**Für den Bau und Betrieb einer Wasserkraftanlage in der Ramsauer
Ache am Felsentor durch die Felsentunnel GmbH & Co. KG. Errichtung
einer Aufstiegsanlage, Umbau der vorhandenen Sohlschwellen und Bau
einer temporären Baustraße, Gemeinde Ramsau b. Berchtesgaden**

**Zusätzliche Erläuterungen zu Ihrem Schreiben vom 11.01.2021 an das
Landratsamt Berchtesgadener Land**

Querprofil Nr. 18 = 6+090

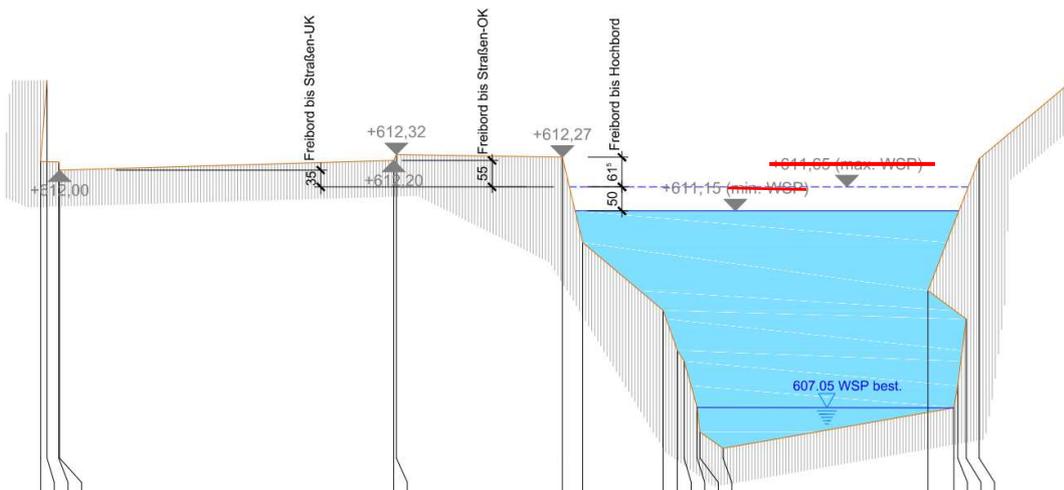
Der maximale Stauziel soll nunmehr bei 611,15 m liegen, so dass der Freibord um 50 cm erhöht wird. Der vorhandene Freibord zwischen Oberkante Hochbord Straße im Querprofil (direkt oberhalb Felsentor) liegt dann bei $612,27 - 611,15 = 1,12 \text{ m} > 1,0 \text{ m}$.

Im Hochwasserfall liegt der Freibord deutlich höher, da der Stau bei Hochwasserabflüssen gelegt wird, siehe Plan Längsschnitt vom 25.11.2020.
